Projekt:	RS 1 VRT Praha-Vršovice – Praha-Běchovice		
Naše reference:	211 428 867	Vaše reference:	
Připravil:	Daniel Šesták	Datum:	25. 3. 2024
Schválil:	Michal Babič	Kontroloval:	Jan Dytrych
Předmět:	Vyhodnocení plánovacího workshopu se zapojenými subjekty dne 5. 3. 2024

Obrázek 2.2: Myšlenková mapa pro stůl č. 1

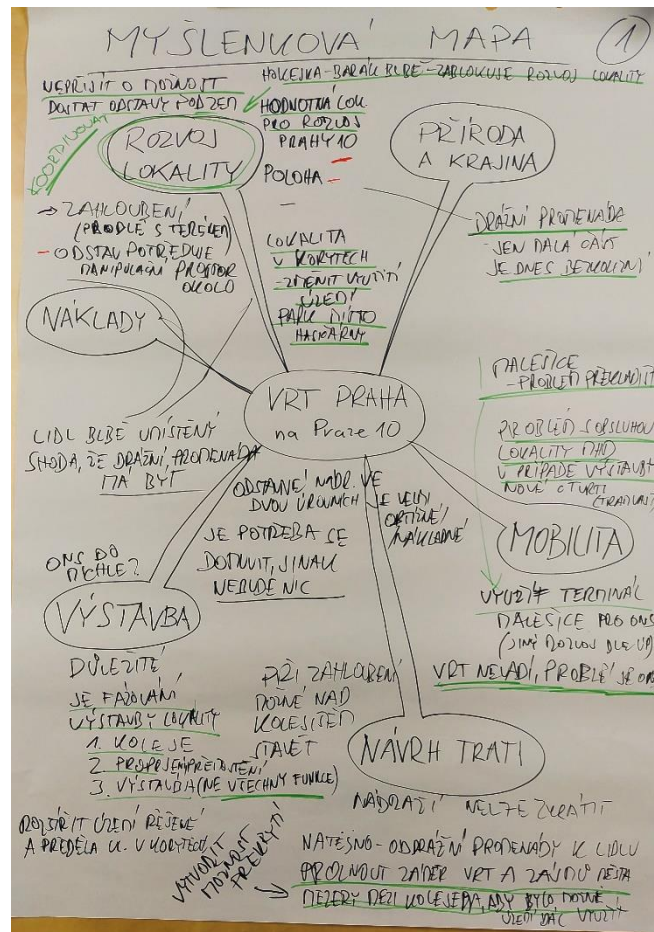
Jednou ze zásadních myšlenek, ke které se diskutující opakovaně vraceli, byl návrh, aby odstavné nádraží v případě že by bylo realizováno v navrhované lokalitě na Praze 10, bylo řešeno s možností následného zakrytí a využití této plochy pro další výstavbu. Byly probírány technické aspekty tohoto návrhu, zejména nutnost větších rozestupů mezi jednotlivými kolejemi, a tudíž větší zábor plochy v dané lokalitě a omezení rozvoje zástavby na rostlém terénu. Z hlediska některých účastníků debaty byl tento požadavek označen za zásadní, byl uveden i příklad ze zahraničí, kde je takto nádraží řešeno. Zároveň bylo konstatováno, že takovéto území je pak dále využitelné, ale s určitými omezeními. Byla zmíněna rovněž problematika obsluhy tohoto území veřejnou dopravou, a to zejména v případě, že by na tomto území vznikla nová městská čtvrť. Principiálně bylo navrhováno fázování výstavby. V první řadě by se postavilo odstavné nádraží navržené tak, aby bylo možné následně pokračovat s jeho přemostěními případně celým překrytím, na kterém by se v další fázi realizovala výstavba. S takto pojatým záměrem souvisí i otázka vysokých investičních nákladů a celkové ekonomické efektivity projektu, což bylo rovněž diskutováno a byl vyjádřen názor, že vzhledem k rostoucím cenám pozemků by takováto výstavba mohla být ekonomicky efektivní.

V souvislosti s posouzením vhodnosti lokality pro odstavné nádraží bylo rovněž zmiňováno, že lokalita je prostorově velice stísněná, nastává problém například s plánovanou hasičskou stanicí a s ulicí V Korytech, která by pravděpodobně musela být přeložena. Dále byla diskutována možnost hasičskou stanicí vymístit a využít tento prostor pro odstavy a pomoci tak zúžit celkový prostor odstavů. To však není reálné s ohledem na výškovou úroveň kolejíste odstavů vůči ulici V Korytech.

Diskutující zmínili rovněž otázku projednatelnosti záměru ONS. Byl prezentován názor, že ONS bude v podobě, v jaké je navrhováno, těžko projednatelné, a že právě jeho přemostění, případně kompletní zakrytí s dalším využitím tohoto území může šanci na úspěch v rámci projednávání zvýšit.

V souvislosti s ONS bylo otevřeno téma negativních environmentálních dopadů této stavby na okolí, následně bylo konstatováno, že tento dopad je obdobný i v jiných lokalitách, a tedy přesun ONS do jiné lokality tento problém nevyřeší.

Diskutující se v souvislosti s řešeným územím vyjadřovali i k projektu připravované drážní proměny. Bylo konstatováno, že projekt proměny vzhledem k původním plánům, v současné době na poměrně dlouhé části koliduje s jinými projekty a bude nutné ho významně přepracovat. Panovala ovšem obecná shoda na tom, že drážní proměna je důležitá a měla by být v každém případě realizována, i když v pozměněné podobě.

Obrázek 2.4: Myšlenková mapa pro stůl č. 2

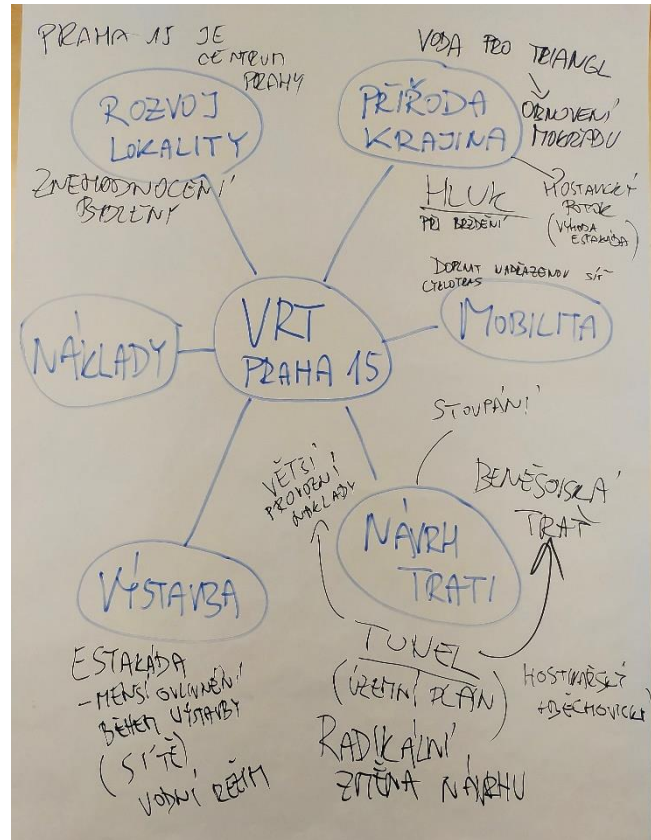
Hosté se shodli, že mezi výhody estakády patří menší omezení území během výstavby, menší zásah do stávajících inženýrských sítí, menší dopad na vodní režim – to však nebylo vnímáno jako velké plus v porovnání s nevýhodami.

Nejvýrazněji se projevovali zástupci společnosti Prakab a místostarosta Prahy 15 a to zásadním nesouhlasem s předloženým řešením. Hlavními důvody nesouhlasu byly:

- Radikální změna oproti dříve představovaným variantám (zářez / tunel)
- Obavy z hluku, zejména při brždění souprav na příjezdu do Prahy
- Vizuální dopad („nechceme mít před okny kanceláře most s vlaky“)
- Nejedná se jen o průmyslovou oblast, nachází se zde i obytné domy
- V Zásadách územního rozvoje je zakotven tunel

Z pohledu návrhu trati bylo negativně vnímáno velké stoupání na estakádě při rozjezdu ze Zahradního Města – energetická náročnost. Při uvažování zářezové/tunelové varianty jsou sklony menší – bude nutné podrobněji posoudit energetickou náročnost variant.

Zástupci společností Panattoni a Zentiva vyjádřili obavy o přístupnosti jejich areálů po dobu výstavby. Pro Zentivu ale představuje větší problém tunel nové tratě na Benešov, než VRT (obava z ovlivnění laboratoří vibracemi)

Rovněž bylo poukazováno na chybějící koordinaci VRT se záměrem nové Benešovské tratě (protože nebyla znázorněna ve výkresech). To však bylo vyvráceno a byla vyjasněna časová souslednost obou záměrů. V návaznosti byl vznesen požadavek, aby oba záměry byly realizovány současně a území se výstavbou neomezovalo dvakrát.

V oblasti Trianglu nebylo řešení s estakádou rozporováno. Trať může lokalitě pomoci přivedením vody z širší oblasti, návrh je vhodné provést tak, aby tuto oblast dotoval srážkovou vodou, uvažuje se o vybudování nové vodní plochy (jezíčko, retenční nádrž). Je ale požadováno, aby návrh byl optimalizován pro co nejmenší zásah do území – tj. rozmístění podpor estakády s co největším rozpětím, vstup do území pouze jednou (v souvislosti s výhledovou Benešovskou tratí), trasování v koridoru dle studie proveditelnosti (mimo vzrostlý porost, mimo jezíčko).

Související vazby bezmotorové dopravy byly diskutovány pouze okrajově. Je potřeba zohlednit aktualizovaný celoměstský systém cyklotras, zejména trasu A3 vedoucí souběžně se stávající tratí ze Zahradního Města do Hostivaře, citlivě k mokřadu Trianglu.

Obrázek 2.5: Myšlenková mapa pro stůl č. 3

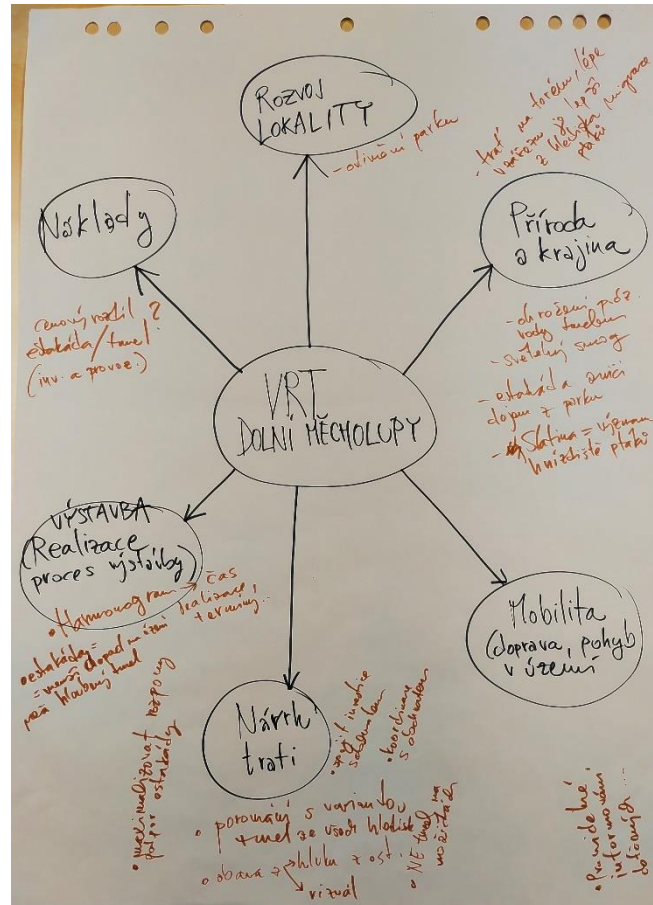
- Negativně byla estakáda vnímána především panem starostou Dolních Měcholup. Pro ostatní účastníky se zdála estakáda přijatelná.
- Pan starosta prezentoval stanovisko rady MČ Praha – Dolní Měcholupy spočívající v odmítnutí jakéhokoli nadzemního řešení a prosazování vedení tratě na území D. Měcholup v tunelu.

- Při dotazu na konkrétní obavy místní samosprávy dojde podle p. starosty k vizuálnímu znehodnocení území, obává se hlukové zátěže i světelného smogu při provozu trati. Estakáda údajně vytvoří i neuchopitelné „zbytkové“ prostory mezi novým obchvatem a konstrukcí estakády.

- Dle p. starosty je třeba koordinovat stavbu VRT s obchvatem. Po zprovoznění obchvatu nechce omezení jeho provozu během výstavby VRT.
- Pro další jednání v Dolních Měcholupech je potřeba připravit detailní porovnání varianty tunelu a estakády ze všech hledisek. Tedy vizuální zatížení místa, doba realizace, vliv na životní prostředí a podzemní i povrchové vody, zatížení území během realizace, náklady investiční i provozní, dopad na případné další investice v území.

- Jako riziko bylo konstatováno negativní ovlivnění parku.
- Obavy jsou z vizuálního dopadu estakády a z hluku, jiné důvody proti estakádě se neobjevily.

- Opět byla zmíněna obava, že estakáda vizuálně poškodí krajinu, park, prostředí. Naopak tunely mohou poškodit či výrazně proměnit vodní režim, např. ovlivnit hladinu podzemní vody, případně jinak negativně ovlivnit prameny a podzemní vodu v širším území.
- Bylo zdůrazněno možné ohrožení ptactva, zejm. v blízkosti Slatiny, která je významným hnízdištěm ptáků. Z hlediska migrace ptáků je lepší vedení trati v zářezu či na povrchu.

- Estakáda mobilitu a pohyb v území nijak neomezuje.
- Bariérou pro pěší a cyklisty je obchvat Dolních Měcholup.
- Doplnění vazeb a nových tras a propojení v území je vnímáno pozitivně.
- Pro další jednání je nutno zobrazovat lokalitu Dolních Měcholup ve větším detailu (např. vč. orientačního umístění pilířů estakády).

- Většina účastníků přítomných u stolu č. 3 variantu estakády nepovažuje za špatné řešení. Vzhledem k důvodům uvedeným v debatě se k ní přiklání i v porovnání s tunelovou variantou.
- S estakádou nesouhlasí vedení MČ Praha-Dolní Měcholupy reprezentované panem starostou.
- SŽ zpracuje detailní porovnání parametrů pro varianty estakáda a tunel. Toto srovnání bude prezentováno vedení MČ na schůzce v následujících týdnech.
- Účastníci se shodli na potřebě dostávat od SŽ pravidelně transparentní informace z přípravy i v budoucnu.

Obrázek 2.7: Myšlenková mapa pro stůl č. 4

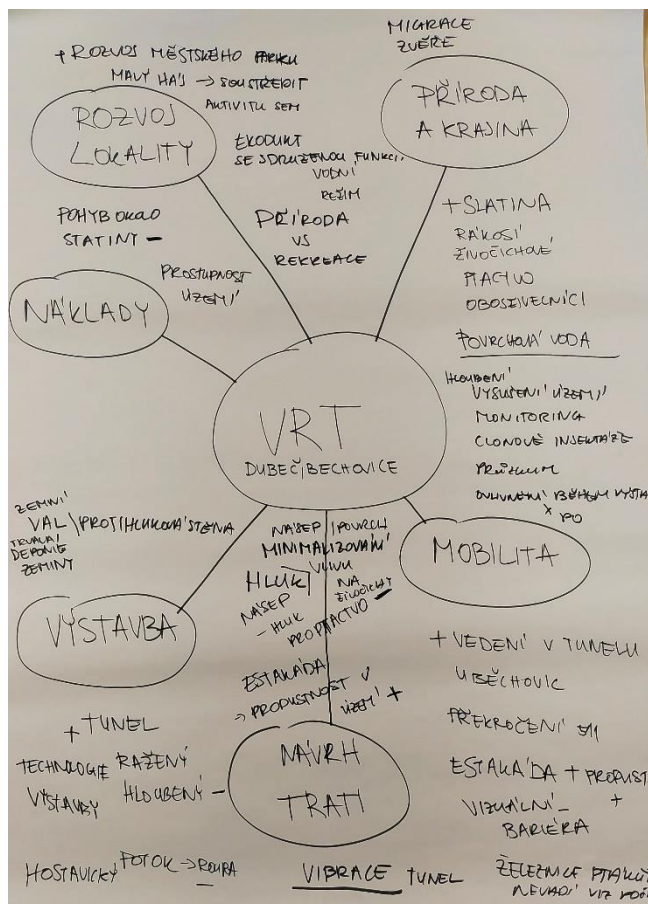
Umístění mostní estakády bylo mezi hosty u kulatého stolu přijato kladně. Hosté pochopili důvody vedení a návaznosti na další pokračování vedení trasy směrem na západ a na východ. Objevil se také podnět, že mostní estakáda může působit jako vizuální bariéra pro obyvatele Dolních Měcholup, ale výrazněji by život pod estakádou nenarušila. Ze strany pana starosty Běchovic bylo kladně přijato další upřesnění vedení tunelu v katastru Běchovic. Pan starosta ocenil vedení v tunelu pod nově plánovanými silničními stavbami a pod stávající železniční tratí. Sám zmiňoval výhody a nevýhody technologie výstavby tunelu raženého a hloubeného.

Debata se dále rozvíjela na téma ochrana ptactva, živočichů a obojživelníků v okolí rybníku Slatina. Zástupce organizace Zelený kruh vznesl obavy o narušení významného ekosystému vedením železnice v blízkosti rybníka. Popisoval hodnotu území okolo rybníku Slatina, zejména výskyt hustých rákosí, ve kterých hnízdí ptactvo. Zmínil také, že ptactvo původně hnízdilo u rybníka v Dolních Počernicích, ale následkem hlučného provozu z Pražského okruhu ptactvo přesídlilo k rybníku Slatina. Hosté se navzájem doplnili s informacemi, že železnice okolo zámeckého parku v Dolních Počernicích byla vystavena v roce 1845 (rybník byl vystaven patrně v roce 1848) a až do nedávné doby výstavby mostu silnice D0 510 přes Počernický rybník zde ptáci v klidu sídlili a železnici nebyli rušeni. Hosté se vzájemně shodli, že by ani nový úsek železnice v nedaleké blízkosti rybníku Slatina pobyt ptactva neohrožoval. Byl také vznesen návrh na výstavbu zemního valu nebo též trvalé deponie zeminy, jež by mohla vytvářet protihlukovou bariéru mezi tratí a rybníkem. Místostarosta MČ Praha – Dubeč konstatoval, že by takovéto nepřímé opatření proti hluku také ocenili v okolo plánovaného úseku D0 511 směrem do volné krajiny k Litožnickému rybníku.

Na odborníky byly vzneseny dotazy na téma vibrace v tunelu, na ovlivnění vodních poměrů a na zatrubnění Hostavického potoka v případě vedení v tunelu okolo Malého Háje. Debata se také vedla na téma přeložení komunikace Slatiny, migrace zvěř ve stejné lokalitě a výstavby ekoduktu se sdruženou funkcí pro zvěř s novou pěší stezkou. Byla taktéž zmíněna poznámka k urbanistické koncepci rozšiřování rekreačních ploch okolo rybníku Slatina a případné následné ovlivnění výskytu významných druhů. Zazněl názor více soustředit aktivity obyvatel do plánovaného městského parku Malý Háj a rekreaci okolo rybníku omezit a dbát na rovnováhu mezi ochranou přírody a expanzí rekreace do krajiny.

Obrázek 2.8: Myšlenková mapa pro stůl č. 5

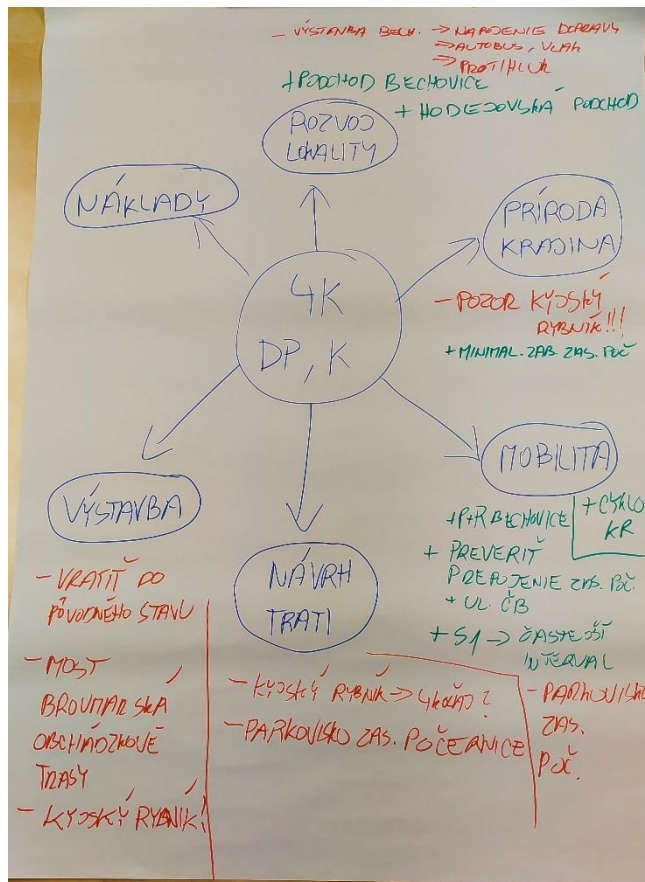
Zástupce Dolních Počernic oceňuje návrh podchodu u hráze Počernického rybníka i nové řešení mostní konstrukce přes ulici Národních hrdinů, která počítá s chodníky v obou směrech a cyklopruhem. Vítá také nové P+R v Běchovicích.

V oblasti západně od Pražského okruhu a jižně od Českobrodské ulice se chystá rozsáhlá rezidenční výstavba a objevuje se tedy požadavek na vlakovou zastávku v této lokalitě. Četnost zastávek by však již byla vysoká a její umístění vzhledem ke stávajícím poměrům složité. Zástupce Ministerstva dopravy (MD) navrhl řešit problematiku prodloužením a zkapacitněním autobusové linky 109.

U stávající zastávky v Dolních Počernicích je požadováno prodloužení podchodu až pod malešické koleje a Českobrodskou ulici s vyústěním v parku. Zástupce MD doporučuje tento podchod v projektu navrhnout. Žádoucí by bylo také nové P+R u této stanice, ale prostorově je složité jej zde umístit.

Most přes ulici Broumarskou bude přestavěn. Vzhledem k vysoké frekvenci provozu na této lokalitě budou v rámci zásad organizace výstavby důsledně řešeny objízdné trasy.

Obavy panují z rozšíření mostu přes Kyjský rybník a ostatních stavebních úprav v této lokalitě. Zástupce MD upozornil na problematiku projednávání při přidávání třetí koleje v minulosti. Cílem stavby bude nicméně po stavebních zásadách uvést okolí do původního stavu.

Obrázek 2.10: Myšlenková mapa pro stůl č. 6

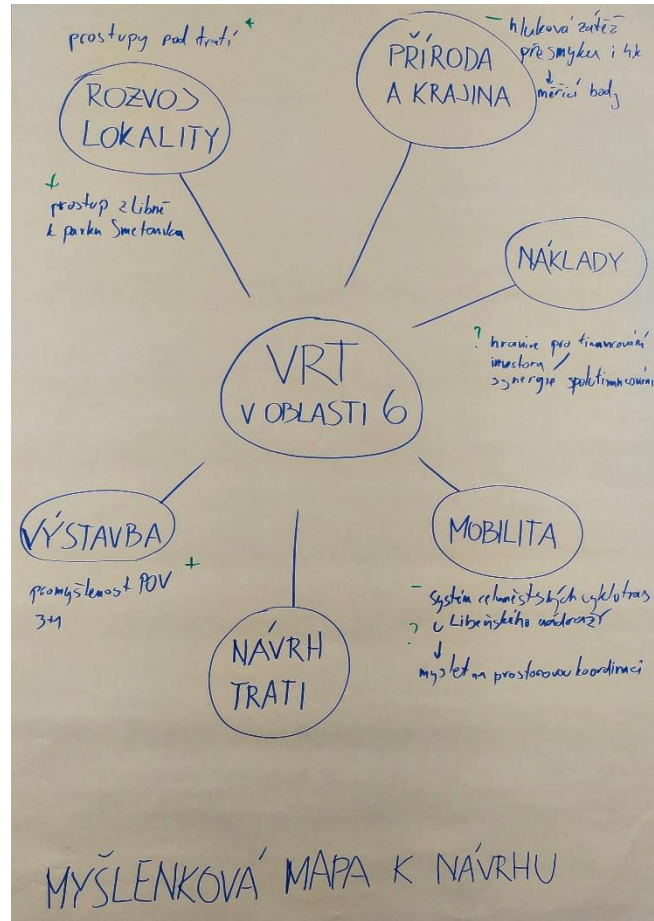
Největší prostor byl věnován problematice hluku (hluková studie, hlukové limity, měření hluku in situ a jeho vliv na kolaudaci stavby, role hygieny a ministerstva zdravotnictví v celém tomto procesu) a šíření hluku z plánované novostavby Libeňského přesmyku.

Dalším tématem, kterému byl věnován větší prostor, bylo téma „propojenost / prostupnost“. V lokalitě nádraží Praha-Libeň bylo vyzdvihnuto prodloužení podchodu pod libeňským nádražím jižním směrem, který je nyní slepý.

Nedostatkem předloženého urbanistického návrhu pak bylo nezanesení systému celoměstských cyklotras do tohoto materiálu (na mapě pak chyběla, mimo jiné, plánovaná cyklotrasa vedená jižně podél žst. Praha-Libeň, jež by mohla být v kolizi s plánovaným rozšířením stanice o nové nástupiště). Byla připomenuta existence dalšího strategického dokumentu města Prahy – manuál tvorby veřejných prostranství, který by měl být vždy brán v potaz.

Obrázek 3.1: Variantní úsek VRT Praha k dalšímu rozpracování

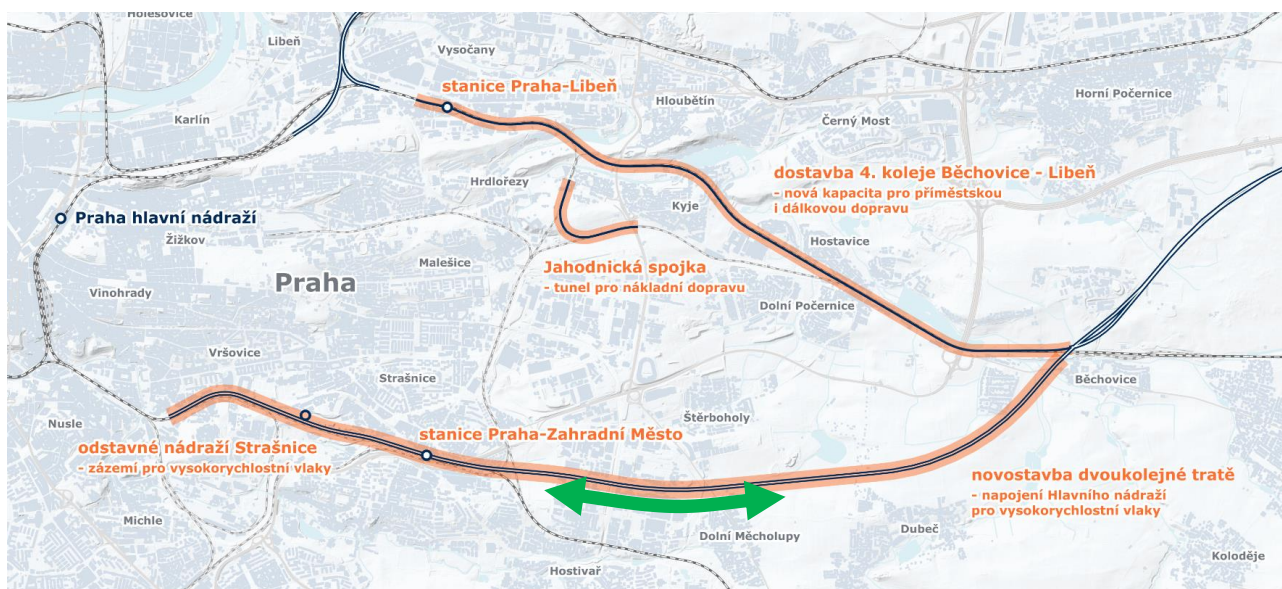
- Další lokality vyžadují podrobné prověření a paralelní projektovou přípravu dvou variant výškového vedení trati. Toto prověřování se zaměří na problematiku vizuálního zatížení místa, způsobu výstavby a doby realizace, vlivu na životní prostředí a podzemní i povrchové vody, zatížení území během realizace, náklady investiční i provozní, dopad na další investice v území, koordinaci se silničními stavbami:

5. **Praha 15** a vedení trati paralelně s ulicemi Rabakovská, Ke Kابلu, U Kabelovny ve variantách:
 - a. Vedení trati na průběžné mostní estakádě v celé oblasti Prahy 15, tedy od mokřadu Triangl až po napojení na katastr Prahy-Dolní Měcholupy na východním konci

- b. Vedení trati na mostě přes mokřad Triangl, dále sklesáním do otevřeného zářezu v ulici Rabakovská s hloubeným objektem na křížení s Průmyslovou ulicí a dále dle návaznosti řešení v oblasti Prahy-Dolních Měcholup

6. **Praha-Dolní Měcholupy** a průchod přes Malý Háj k retenční nádrži Slatina v katastru Prahy-Dubče
 - a. Vedení trati na mostní estakádě přes lokalitu Malý Háj, tedy od hranice katastru s Prahou 15 na západním konci až po rozhraní parku Malý Háj a otevřené krajiny, kde trať přechází přes násep do úrovně povrchu při nádrži Slatina

- b. Vedení trati v hloubeném tunelu přes lokalitu Malý Háj, tedy od hranice katastru s Prahou 15 na západním konci na rozhraní parku Malý Háj a otevřené krajiny, kde trať přechází přes zářez do úrovně povrchu při nádrži Slatina

- a. Varianta popsaná výše v bodě 5.a bude navazovat na variantu 6.a
 - b. Varianta popsaná výše v bodě 5.b bude navazovat na variantu 6.b
- Samostatnou kapitolou je další příprava **odstavného nádraží Strašnice** v návaznosti na urbanistickou koncepci studia Jakub Cígler Architekti, kterou zadalo hl. m. Praha ještě před započítím prací na projektové dokumentaci VRT Praha. Jisté je z pohledu investora umístění odstavů do lokality Strašnice, otevřené zůstává řešení ve vztahu k budoucímu zakrytí plochy kolejiště a jejímu dalšímu využití.
